OGGETTO: Progetto per la realizzazione di un impianto eolico, ai sensi dell'art.23 del D.Lgs. 152/2006, costituito da 13 aerogeneratori, ciascuno di potenza nominale pari a 6 MW, e dalle opere necessarie di connessione alla RTN, per una potenza complessiva di 78 MW, e di un sistema di accumulo integrato con una potenza pari a 35 MW, da realizzarsi nei Comuni di Latiano (BR) e Mesagne (BR). Proponente: Enel Green Power Italia S.R.L. - Codice procedura ID_VIP: 5758.

Il sottoscritto Giovanni D'Elia in qualità di portavoce del Comitato Tutela Ambiente Salentino, portatore di interessi diffusi concernenti la tutela del territorio e dei suoi beni paesaggistici, storici culturali e naturali, con sede in via A. Volta 25, 73010 Veglie (LE), sito web: <https://tutelambientesalento.altervista.org/>, mail: ctas_veglie@libero.it;

Figura 38: - Inquadramento impianto rispetto all'uso del suolo (fonte:sit.puglia.it)

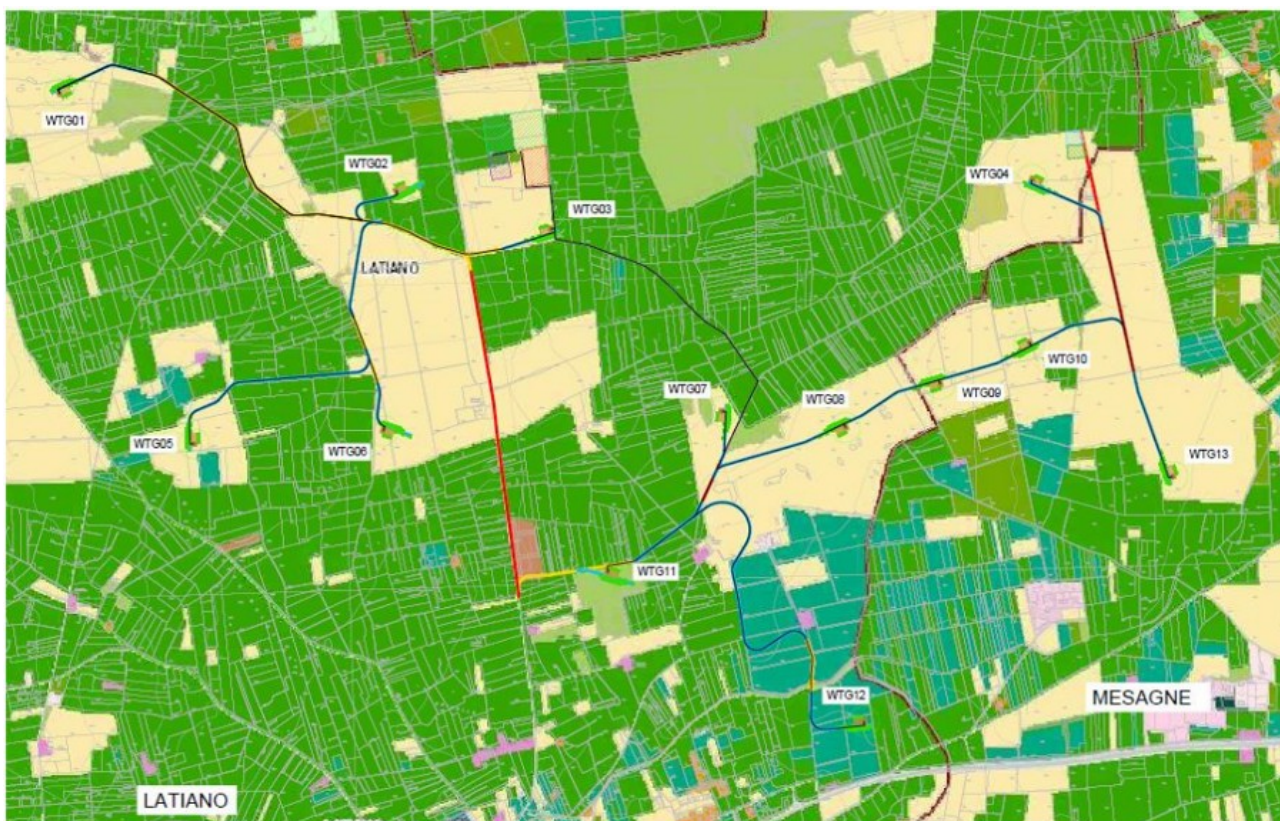
Oltretutto, dalla figura 38 (Rel.gen.) si evince facilmente che i tracciati taglieranno numerosi vigneti e seminativi.

L'aspetto più grave è che nella documentazione prodotta non viene adeguatamente chiarita la portata delle modifiche alla viabilità esistente nonché di quella di nuova costruzione. “La strada di nuova realizzazione – si legge nella relazione - avrà la carreggiata larga complessivamente 5 m, di cui 4 occupati da corsie, con due banchine larghe 50 cm ognuna” (pag. 19 Rel.gen.).

Migrazione primaverile o pre-riuziale dei rapaci sulla penisola italiana: rotte principali e secondarie

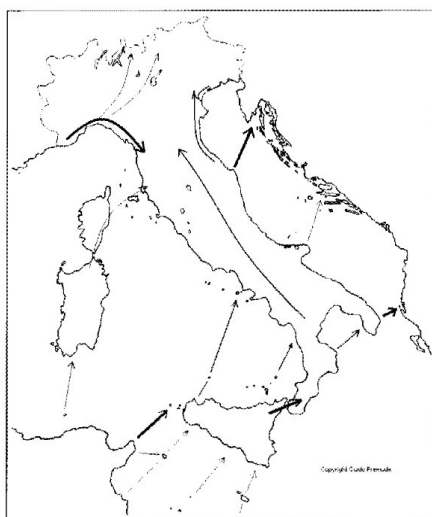
Un importante corridoio da rispettare e tutelare e che invece l’impianto eolico ostacola costituendo una rilevante criticità per tutte le specie migratorie.

Tuttavia quest'ultima considerazione non considera gli impatti cumulativi con gli altri impianti già presenti in zona e in fase di VIA.

Fig. 29. Salento centrale. Siti di età romana (III sec. a.C. – VI sec. d.C.)

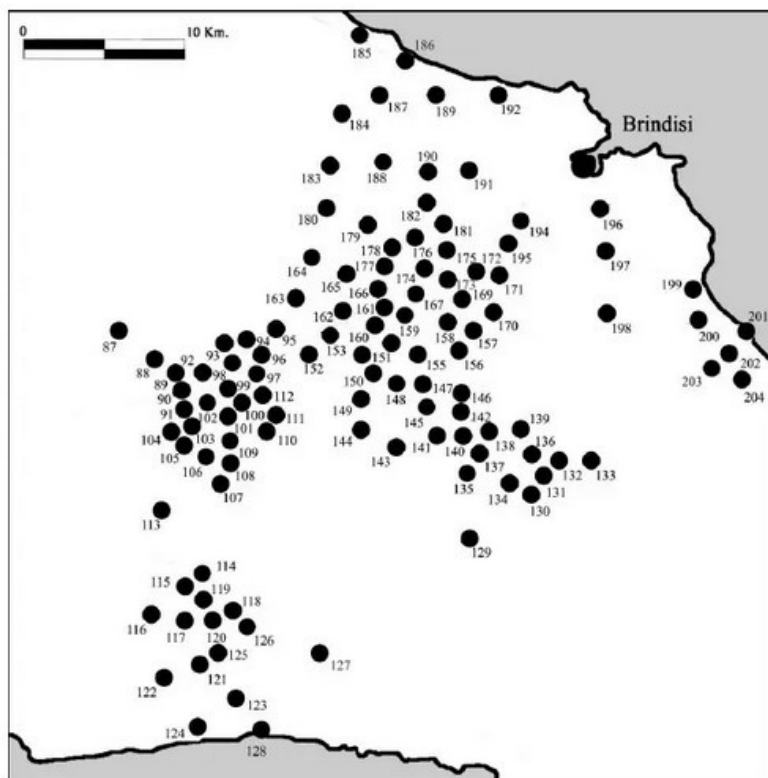
Inanissima pars Italiae - Dinamiche insediative nella penisola salentina in età romana di Carlo De Mitri (BAR, 2010). La mappa mostra le zone archeologiche presenti, molte delle quali ricadono nell'area interessata dal progetto.

Dunque dalle dichiarazioni del proponente nonché dalla mappa degli insediamenti prodotta poc'anzi si evince chiaramente che tutta l'area interessata dal progetto è un **enorme polo archeologico** che andrebbe ben protetto, rappresentando ancora una miniera inesplorata di reperti e informazioni sulla storia antica del territorio.

In quest'area archeologica diffusa il proponente intende mettere in piedi ben 13 aerogeneratori, alti 200 metri, con relative cabine, tracciati, pozzetti, sottostazioni. Qual è la probabilità che, durante gli scavi, affiorino reperti archeologici se tutta l'area è un parco archeologico?
